Vår referanse:  
17/77074-6

### Tilleggsuttale – Utvida bruk av eksisterande avkøyrslø – Fv. 401 – Gnr. 172 bnr. 4 – Seim

### Uttale – Fv. 401 – Avkøyrsløse – Gnr. 172 bnr. 4 – Seim – Lindås

Fig: Utdrag av søknad

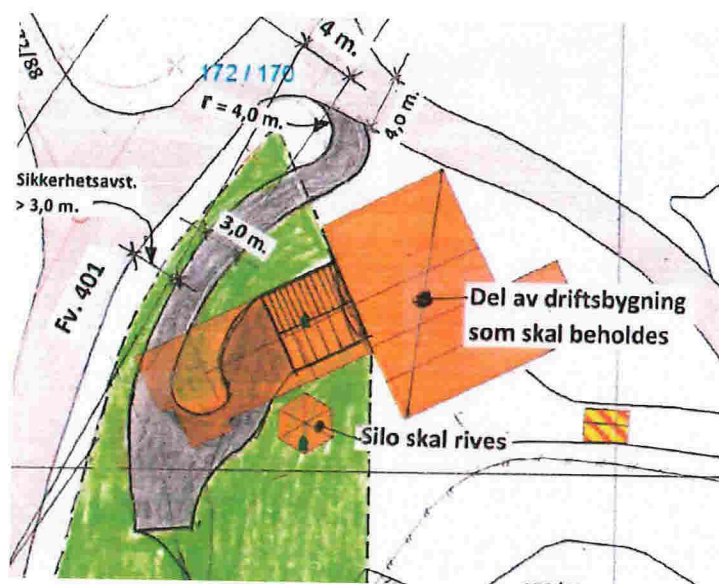
Du har no sendt inn nye teikningar som viser dei planlagde tiltaka meir i detalj og som svarer ut det vi etterspurde. Vi meiner det vil vere ein fordel å få stengt den eksisterande avkøyrslø, og flytte avkøyringspunktet lenger nord som omsøkt.

Med bakgrunn i trafikktryggleiken er vi opptatt av at tilkomstveg må trekkast unna fylkesvegen så langt som råd er. Dette er også viktig med omsyn på at det trengs areal til framtidig utbetring av vegen. Vi gjer særleg merksam på at dersom det vert planlagt for tiltak nærare enn tre meter frå vegkant må avklarast i eigen søknad og er ikkje tatt stilling til her.

Situasjonskart vedlagt søknaden.

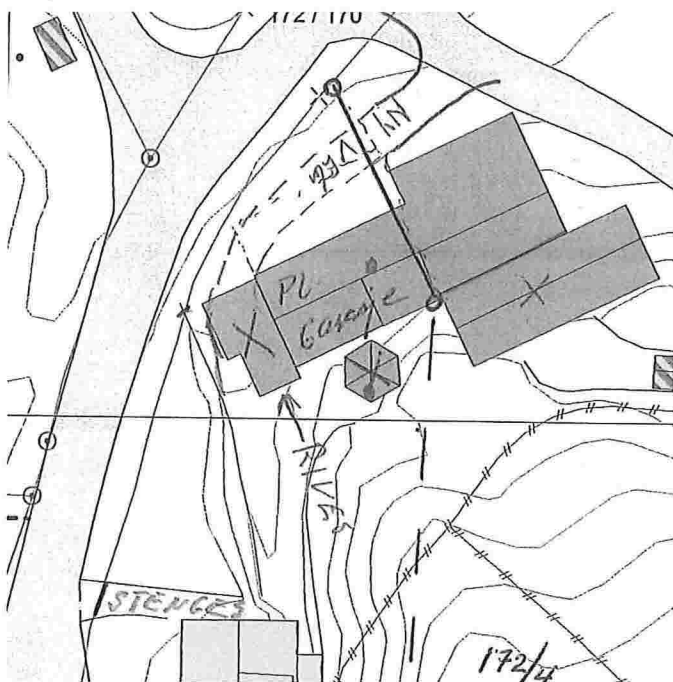
Avkøyrsla som ein ynskjer å stenge kjem direkte ut i kryssområde mellom kommunal veg og fylkesveg. Avkøyrsla har ikkje tilfredstillande utforming, særleg med omsyn på sikt. Det er ikkje opparbeidd snu- og manøvreringsareal på denne del av eigedomen. Vi ser difor at det kan vere ein fordel å få stengt denne avkøyrsla.

Avkøyrsla nord på eigedomen som er tenkt nytta i staden tilfredstiller heller ikkje fullt ut dei krav vi stiller til utforming. Vi ser at det kan vere ein fordel for siktilhøva i denne avkøyrsla at driftsbygningen vert fjerna. Andre krav vi stiller til utforming av avkøyrsla er mellom anna krav til svingradius. I dette tilfellet er kravet til svingradius 4 meter. Vi vurderer at det kan vere vanskeleg å oppnå dette kravet ved påkopling til ny tilkomstveg.

Med bakgrunn i trafikktryggleiken er vi opptatt av at det må vere god avstand mellom fylkesveg og tilkomstveg. Det kan ikkje planleggast for tiltak på vår eigedom. Vi minner også om at sikkerhetsavstand til fylkesveg er 2,5 m når fartsgrensa er 50 km/t, og at det ikkje kan planleggast for tiltak innan sikkerhetssona. Det er vanskeleg å fastslå ut frå kartet som er vedlagt søknaden om det er tilstrekkeleg areal til tilkomstveg slik det er skissert.

Det går ikkje fram om heile driftsbygningen skal rivast og korleis garasjen skal utformast. Dersom det skal oppførast nytt bygg (garasje) må dette behandlast som ein dispensasjon frå byggjegrense langs veg, sjølv om det står eit bygg der i dag. Det er Lindås kommune som eventuelt skal behandle søknad om dispensasjon frå byggjegrense.

Dersom vi skal tillate ei flytting av avkøyrsla slik det er søkt om, må vi få inn målsette teikningar som syner at tiltaket kan gjennomførast slik det er planlagt.

Søknaden er likevel mangelfull og vi kan ikkje ta endeleg stilling til omsøkte tiltak slik søknaden ligg føre. Det må sendast inn målsette teikningar som tydeleg syner alle planlagde tiltak, og som syner at det er god nok avstand frå fylkesvegen og tilstrekkeleg areal til å etablere tilkomstveg.
